Avis n° 2021-12 du CSRPN Occitanie
relatif à
la demande d'autorisation de travaux
dans la Réserve Naturelle Nationale du Néouvielle :
« Projet de sentier du tour du lac d'Orédon »,
déposée par le SIVU Aure Néouvielle

Rapport sur la demande d'autorisation de travaux dans la Réserve Naturelle Nationale du Néouvielle « Projet de sentier du tour du lac d'Orédon » (SIVU Aure Néouvielle)

Localisation de la zone de travaux

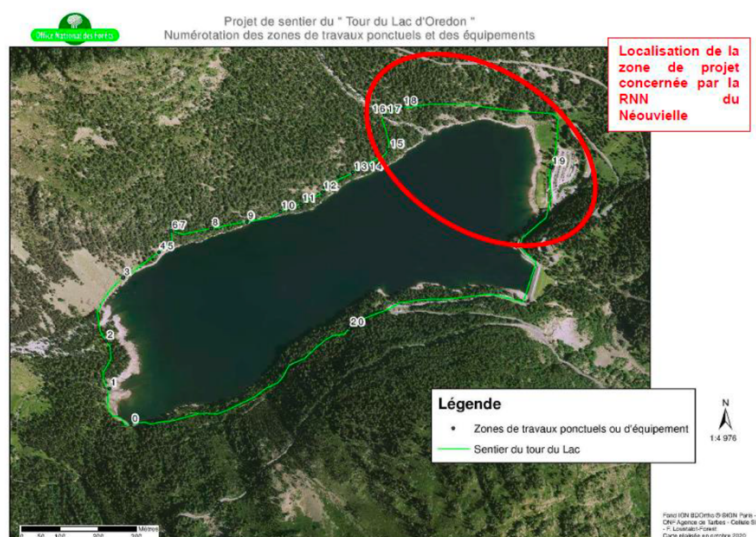
Zone 15 : passage à sécuriser, filet de protection + main courante

Zone 16 : aménagement de l'assiette du sentier, emmarchement

Zone 17 : franchissement du ruisseau des Laquettes

Zone 18 : aménagement de l'assiette du sentier, pose d'une main courante

Zone 19 : pose de panneaux et de signalétique

Au vu, des illustrations des filets garde-corps prévus pour sécuriser ponctuellement de courts passages du sentier, et la passerelle, il convient de s'interroger sur leurs incidences potentielles sur le Grand tétras dont la présence est mentionnée sur la zone.

En ce qui concerne la pose des filets garde-corps prévus pour sécuriser certains passages délicats, il convient de faire valider par l'OFB, la taille de leur maille au regard du risque de piégeage du tétaras et autres gros oiseaux, et éventuellement mettre en place des plaquettes de signalisation généralement préconisées dans ce cas.
